Pilna informacja o bezpieczeństwie w terenie **Generatory impulsów do głębokiej stymulacji mózgu (DBS) Vercise Genus™ (IPG)** **z uszkodzonymi przewodami przepustowymi (FT) — aktualizacja instrukcji** **użytkowania**

Pilna notatka bezpieczeństwa
Zestaw zaślepek otworów wiertniczych SureTek™, część systemu głębokiej stymulacji mózgu Vercise™, trudności z blokowaniem zacisku mocującego – aktualizacja instrukcji użytkowania

Załącznik 1 – Systemy głębokiej stymulacji mózgu Vercise™

Tabela 1: Aktualizacje instrukcji użytkowania

Rysunek 23. Blokada suwaka

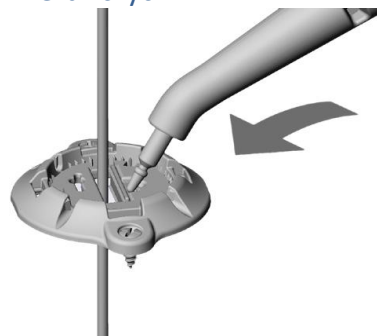
Sekcja podręcznika implantów chirurgicznych	Planowane aktualizacje
Zabezpieczenie przewodu DBS	6. Podczas stabilizacji przewodu DBS ostrożnie umieścić zacisk mocujący nad podstawą tak, aby przewód DBS znalazł się w otwartym kanale zacisku mocującego. Umieścić zacisk mocujący tak, aby strona statyczna otworu była skierowana ku ołowowi (rysunek 21).  Rysunek 21. Pozycja zacisku mocującego nad podstawą 7. Wcisnąć zacisk mocujący w podstawę. Upewnić się, że zacisk mocujący jest całkowicie osadzony w podstawie (rysunek 22).  Rysunek 22. Wciśnięcie zacisku mocującego do podstawy 8. Umieścić końcówkę narzędzia do zakładania/usuwania w zagłębieniu zamknięcia lub w dowolnym miejscu wzdłuż suwaka na zacisku mocującym, aby przesunąć suwak w kierunku przewodu DBS tak długo, aż zablokuje się na swoim miejscu. Za pomocą końcówki narzędzia do zakładania/usuwania wywrzeć nacisk na powierzchnię suwaka w przeciwnym kierunku, aby upewnić się, że suwak jest całkowicie zablokowany (rysunek 23).

Uwaga: W przypadku trudności z zablokowaniem suwaka może być konieczne zdjęcie mandrynu prowadzącego przed zablokowaniem suwaka na miejscu lub wymiana zacisku mocującego przy użyciu innego zestawu zaślepek otworów wiertniczych lub zestawu części zamiennych do zaślepek otworów wiertniczych.

9. Wyjąć mandryn prowadzący. Aby sprawdzić, czy suwak jest całkowicie zablokowany, powtórzyć krok 8.

Przeestroga: Nie należy ponownie wkładać mandrynu do przewodu DBS, gdy przewód DBS znajduje się w mózgu, gdyż może to spowodować uszkodzenie przewodu DBS i/lub zranienie pacjenta.
